Wyjaśnienie Nr 1 do specyfikacji istotnych warunków zamówienia

Dotyczy: przetargu nieograniczonego pt. „Modernizacja indywidualnych źródeł energii cieplnej i elektrycznej w gminie Narewka” Część 1 – Dostawa i montaż kolektorów słonecznych, Część 2 – Dostawa i montaż instalacji fotowoltaicznych” nr ogłoszenia Dz.U./S 572 13/04/2018 159022-2018-PL.

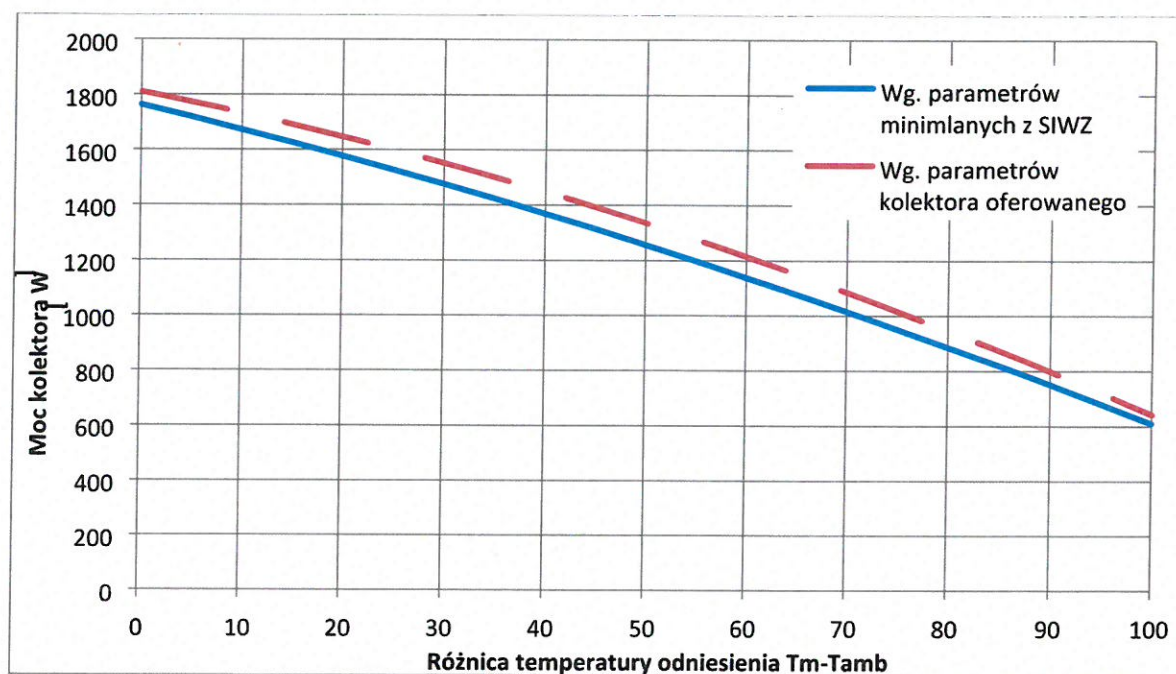
Dla każdego kolektora słonecznego w dostępnych publicznie wynikach badań w ramach certyfikacji Solar Keymark, prezentowane są obliczone moce zawsze dla takich samych charakterystycznych warunków odniesienia, co także dla osób mniej zorientowanych umożliwia proste, jednoznaczne i bezpośrednie porównywanie mocy kolektorów, a w przypadku przedmiotowego postępowania ocenę spełnia wymaganych parametrów minimalnych. Postawienie wymagań co do wydajności kolektora słonecznego wyłącznie w postaci wymaganej mocy minimalnej kolektora, umożliwia Zamawiającemu uzyskanie kolektora o wyższej wydajności cieplnej i osiągnięcie wyższego efektu ekologicznego niż wynika z wymagań opisanych w SIWZ. Jednocześnie zamawiający nie będzie ograniczał konkurencji, poprzez niedopuszczenie do zastosowania produktów o wyższej wydajności, co łatwo robić wprowadzając wiele szczegółowych parametrów, jak jest to zrobione w obecnej specyfikacji, na przykład w postaci współczynników sprawności. Parametry te osobno nie wskazują na wydajność cieplną kolektora słonecznego, a dopiero wyliczona na ich podstawie moc dla różnych warunków pracy pozwala na dokonanie obiektywnego porównania oferowanych kolektorów. Przyjęty opis przedmiotu zamówienia, z obecną treścią w zakresie kolektorów słonecznych narusza zasady konkurencji co jest sprzeczne z prawidłowym wydatkowaniem środków publicznych, gdyż nie dopuszcza do zastosowania oferowanego przez nas kolektora lepszego, o wyższej wydajności cieplnej w każdych warunkach pracy. Zobrazowane zostało to na poniższym wykresie:

Prosimy o dopuszczenie do zastosowania w zakresie równoważności przyjętych rozwiązań kolektora słonecznego o większej powierzchni brutto 2,63 m² pod warunkiem zaoferowania kolektora, którego min. moc W/m² wynoszącej odpowiednio 0K, 10K, 30K, 50K i 70K jest wyższa od mocy kolektora, wymaganej przez Zamawiającego w SIWZ.

Przedstawione minimalne parametry kolektora związane są z wyborem rozwiązania o najlepszej technologii, sprawności i izolacyjności. Zapewnienie sprawności optycznej na poziomie 84,5% pozwala

wybrać najlepsze pod względem przepuszczalności optycznej przepuszczanie szyby solarnej. Pozostałe parametry wskazane w specyfikacji mogą charakteryzować się tolerancją wskaźników. Według powyższego dopuszcza się rozwiązanie równoważne o powierzchni brutto 2,63m², pod warunkiem, że minimalna moc odpowiednio 0K, 10K, 30K, 50K i 70K jest wyższa od mocy kolektora referencyjnego (według SIWZ).
